Acuerdo 1217 Por el cual se aprueba la incorporación del cambio en los límites de generación y absorción de potencia reactiva de las unidades 1 y 2 de la planta de generación Quimbo y las respectivas curvas de carga

1217

4 Septiembre, 2019

Figura 1. Curva de Carga Unidades 1 y 2 de la central Quimbo

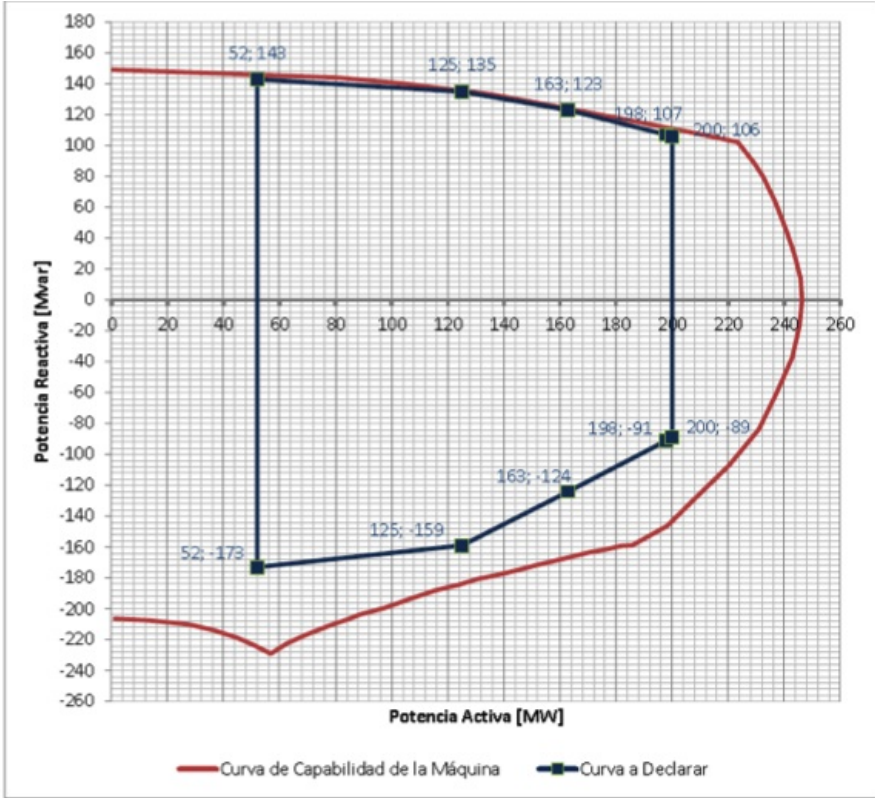
Que como resultado de la realización de las pruebas de potencia reactiva de las unidades 1 y 2 de la planta de generación Quimbo, se encontraron diferencias en los límites de generación y absorción de potencia reactiva, haciéndose necesario solicitar el cambio de los parámetros de la curva de cargabilidad.

Aprobar la declaración de una nueva curva operativa de carga de las unidades 1 y 2 de la planta de

generación Quimbo, en las que se define la capacidad para entrega y absorción de potencia reactiva de las unidades en función de la potencia activa generada.

Sobreexcitación			Subexcitación		
P [MW]	Q [Mvar] Antes	Q [Mvar] Después	P [MW]	Q [Mvar] Antes	Q [Mvar] Después
52	+143	+143	52	-173	-173
125	+135	+135	125	-159	-159
163	+123	+123	163	-124	-124
198	-	+107	198	-	-91
200	-	+106	200	-	-89
